Renovatie Kademuren Oude Haven Zierikzee

Second opinion rapport

Fig. 4 Samenvatting herstelmethod Leenhouts B. De kleuren corresponderen met de kleuren in de plattegrond van Fig. 1.

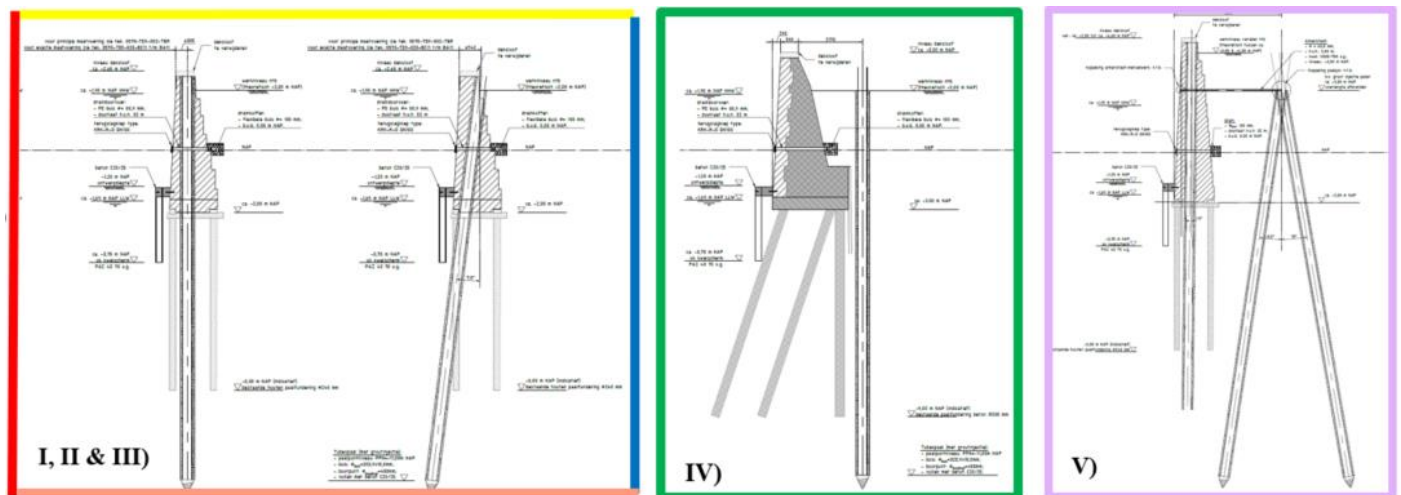
De TU Delft beoordeelt het alternatief 'Leenhouts B' en de uitvoeringswijze daarvan als positief voor de kadedelen I, II, III en V. Dit alternatief heeft veel voordelen ten opzichte van het referentie ontwerp en voldoet aan de eisen die gesteld zijn tijdens de aanbesteding. Desalniettemin is het renoveren van monumentale kademuren in binnenstedelijk gebied nooit zonder risico's.

Voor het kadedeel IV, dat voorzien is van een betonnen fundering, is de TU niet overtuigd dat hier de beste ontwerpoplossing gekozen wordt.

Naast deze algemene risico's heeft de TU Delft bij het doornemen van de stukken de volgende project specifieke risico's benoemd die moeten worden beschouwd bij het verder uitwerken en realiseren van de variant Leenhouts B:

- De situatie buiten komt op onderdelen niet overeen met de tekeningen. Eigenlijk is dit geen risico maar een gegeven, maar dit kan wel voor vertraging en meerkosten zorgen in het project. Op basis van de aangeleverde stukken lijkt het erop dat de aannemer dit risico geheel bij de gemeente legt.

- Door de werkzaamheden ontstaat schade aan de omliggende funderingen en bomen (o.a. door verlagen van de grondwaterstand en door trillingen).
- Het aanbrengen van de drainage is niet (goed) mogelijk i.v.m. aanwezigheid obstakels (oude kademuren/steunberen).

- Het aanbrengen van het onderloopsheidscherm is niet (goed) mogelijk i.v.m. aanwezigheid obstakels (betonnen ontlastconstructie, betonnen op palen gefundeerde balk)

- Tijdens het werk blijkt dat het metselwerk dieper hersteld worden dan NAP-1,2m. Dit lijkt moeilijk met de voorgestelde bouw-/werkwijze.
- Het metselwerk wordt niet volledig hersteld tot aan houten fundering van de kadeconstructie, hierdoor ontstaat later schade aan de kademuur.

- De stabiliteit van de oude kade tijdens uitvoering is onvoldoende (o.a. tijdens het aanbrengen van de schroefinjectiepalen). Hoge terreinbelasting en mogelijk schade aan bestaande fundatiepalen en ankers hebben de kade reeds verzwakt.

- Het geotechnisch draagvermogen van schroefinjectiepalen is behoorlijk gevoelig voor uitvoeringsparameters. De kans bestaat dat het draagvermogen in werkelijkheid lager is. Wanneer de houten fundatiepalen t.z.t. bezwijken treden dan alsnog zakkingen op.

- Door obstakels achter de kade t.p.v. kadedeel IV komen de schroefpalen niet op diepte.
- De toestand en restlevensduur van de betonpalen en gewapend betonnen vloer bij kadedeel IV is onbekend. Deze palen hebben een permanente functie. Wanneer er alsnog schade of vergaande degradatie van de betonpalen aanwezig is, kan dit met deze ontwerplossing alsnog leiden tot instabiliteit van de kade.

- Tijdens het aanbrengen van de schroefinjectiepalen komt grout in het buitenwater.
- Er wordt gesteld dat de holle ruimtes automatisch opgevuld worden met het grout van de SI-palen. Kans is aanwezig dat de ruimtes onder de kade niet goed opgevuld worden, waardoor dit in de toekomst leiden tot zakkingen achter de kademuur.

- Sterkte en samenhang van het metselwerk van de gewichtsmuren vallen tegen in relatie tot de gekozen diameter en onderlinge afstand van de schroefinjectiepalen, ontwerplossing blijkt moeilijk. Overwogen kan worden om te starten met een proefpaal en een alternatief ontwerp met kleinere diameter buispalen.

- De kademuur is niet voorzien van een verankering, waardoor deze ontwerplossing relatief veel zal vervormen. Deze vervormingen ontstaan pas als de oude fundatie bezwijkt. Hierdoor kan schade ontstaan ter plaatse van de aansluitingen met 't Witte bruggetje en tussen de kades onderling.

Fig. 5. Interactie tussen bomen aan de zuidzijde van de Oude Haven t.p.v. kadedeel III (links) en IV (rechts) gegeven uitvoeringswijze variant Leenhouts B [4].

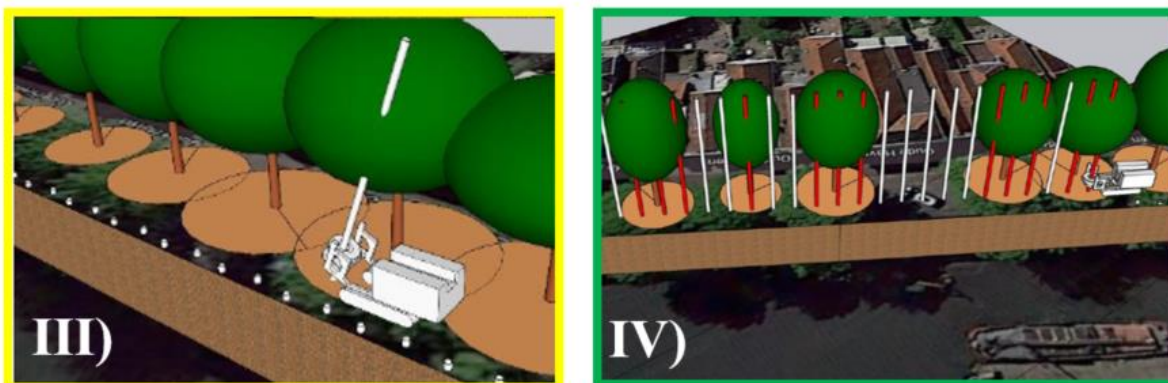
In de voorgestelde werkwijze van de variant Leenhouts B worden de schroefinjectiepalen vanaf het land aangebracht. Hierbij worden de stalen buizen in hun volledige lengte aangebracht startend vanaf het niveau boven maaiveld. De kroon van de bomen aan de zuidzijde (kadedeel III en IV) reikt tot aan de voorkant van de kademuur aan de zuidzijde. De vrije werkhoogte is beperkt. Duidelijk is dat er bij de voorgestelde werkwijze, zonder inkorten van de stalen buispalen, een interactie is met de kruin van de bomen (Fig. 5). Het oordeel van de TU Delft is dat het met de voorgestelde en beoogde werkwijze door Leenhouts schade aan de bomen en/of materieel onvermijdelijk is. Deze werkmethode zou naar verwachting niet zijn voorgesteld indien de eis was dat de bomen moesten worden gehandhaafd.

Het alsnog handhaven van de bomen is een serieuze wijziging van uitgangspunten van dit project. De gevolgen hiervan (met betrekking tot tijd, projectkosten en restlevensduur van de bomen door het veranderen van de geohydrologische situatie) moeten niet onderschat worden.

Technisch lijkt het mogelijk om de stalen buispalen in secties aan te brengen en in het werk aan elkaar te koppelen. Deze methode is voornamelijk niet voorzien in dit project, maar wel kansrijk om de bomen ter plaatse van kadedeel III te behouden. Mogelijk heeft dit wel effecten op de groutlengte van de palen, waardoor constructieve aanpassingen nodig zijn in het ontwerp. Projectkosten en uitvoeringsduur kunnen hierdoor toenemen.

Technisch gezien zijn het ook mogelijk om de werkzaamheden vanaf het water uit te voeren, bijvoorbeeld met een werkplatform op palen. Dit biedt een mogelijkheid om veel bomen te behouden. Het plaatsen van de schroefpalen vanaf het water heeft ook het voordeel dat er minder kans is op het instorten van de bestaande kademuur tijdens de werkzaamheden. De schoorstand van de palen, de ruimte in de haven, alsmede het getijde in de haven zijn belangrijke aandachtspunten. Dit veroorzaakt mogelijk constructieve aanpassingen, extra kosten en langere uitvoeringstijd.

- De gemeente wordt geadviseerd om de (uitvoerings)technische en financiële consequenties van het behouden van de bomen aan de zuidzijde te onderzoeken en inzichtelijk te maken. Te denken valt aan aanpassen palenplan, schoorstand, lengte paalsegmenten, positie boormachine, etc.
